РЕПУБЛИКА СРБИЈА
ГРАД КРАЉЕВО
Број: 404-02/16-IX
Дана: 29.02.2016. године
Трг Јована Сарића 1.
К р а љ е в о

П И Т А Њ Е П О Н У Ћ А Ч А-ЗАИНТЕРЕСОВАНОГ ЛИЦА

Потенцијални понуђач (заинтересовано лице) је захтевом за појашњење број 0226/16 дана 26.02.2016. године, поставио питања везана за ЈН број 404-02/16-IX- јавна набавка радова у отвореном поступку, радови на реконструкцији и доградњи зграде школе „Драган Маринковић“ у месту Адрани - град Краљево I фаза, објављену на Порталу ЈН дана 25.02.2016. године у погледу датог Предмера радова у Конкурсној документацији у Прилогу IX-Образац структуре цене са упуством како да се попуни, која се односе на планиране „електро радове“.

JEDNOPOLNA SEMA RT1

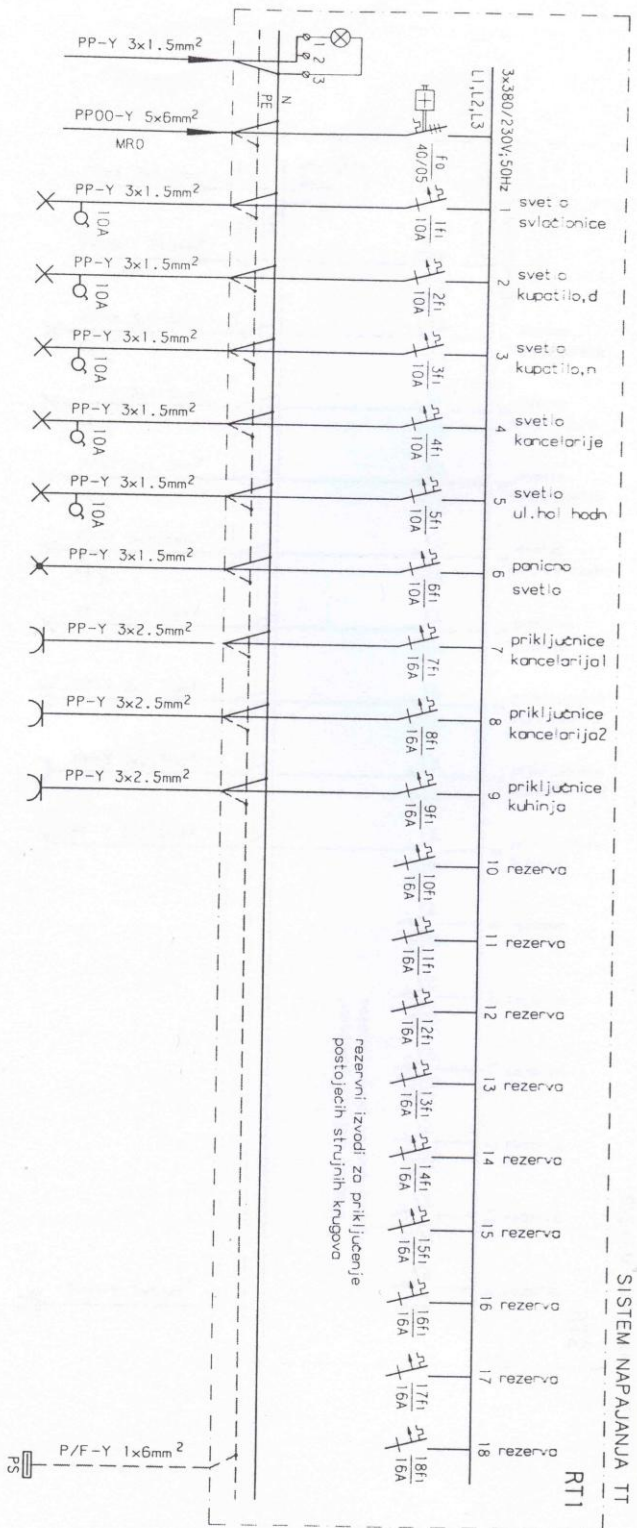
Питање број 2: Која је опрема потребна за RT1 према једнополној шеми на Позицији Ш. ЕЛЕКТРО РАДОВИ, Врста радова:02. Разводни ормани и табле, Ред. Бр. 1 са датим описом: „Набавка материјала и постављање спратне разводне табле RT1 сличне типу "Минел" Бгд. У табли је уграђена опрема према једнополној шеми“. Тражи да им се достави једнополна шема на достављену мејл адресу.

Одговор на Питање број 2: На страни 66. Конкурсне документације у оквиру Прилога IX-Образац структуре цене са упуством како да се попуни, у делу III.ЕЛЕКТРО РАДОВИ, Врсте радова на позицији 02.Разводни ормани и табле, Редни број 1. **тражена опрема потребна за RT1 се налази у једнополној шеми која је дата у прилогу овог одговора и која се налази у пројектној документацији.**
